**LLAMADO PÚBLICO A OFERTAS Nº 11/2024** | **Fideicomiso de Infraestructura Educativa Pública**  
**Administración Nacional de Educación Pública**

**COMUNICADO Nº 07**  
**20/09/2024**

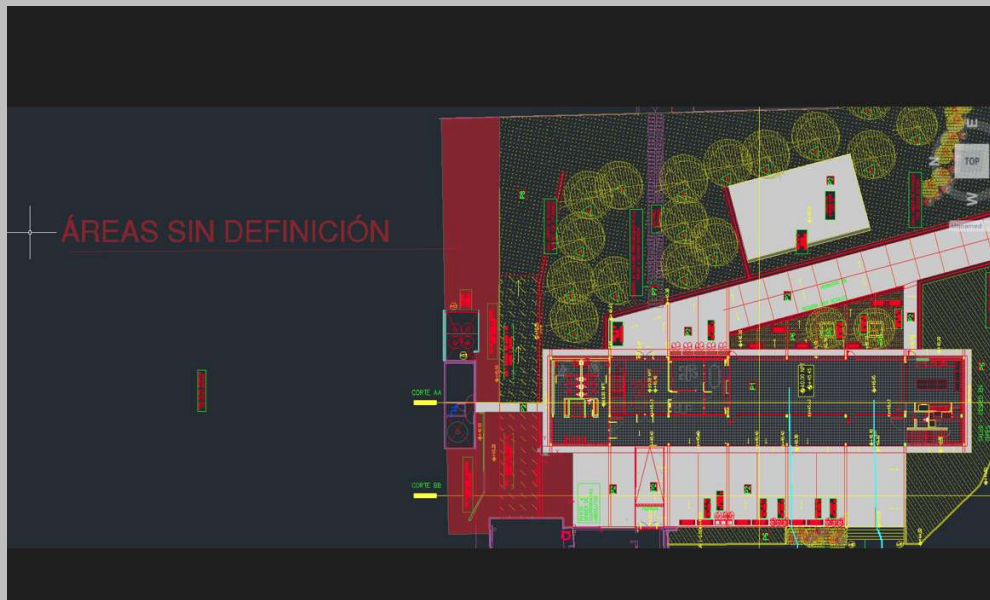
Adjuntamos una captura de pantalla llamada: Captura de pantalla 2024-09-02 110422-ÁREAS SIN DEFINICIÓN. En esta resaltamos un área en rojo, necesitamos definir si esa área es de césped en semillas o tepes, o si es pavimento de hormigón.

En esa área se deberá respetar el pavimento de acceso perimetral que tiene el depósito existente y construir el sector nuevo de pavimento del depósito en lámina L22 A3. Se deberán construir los dos muros de contención en los laterales y el resto queda como está construido.
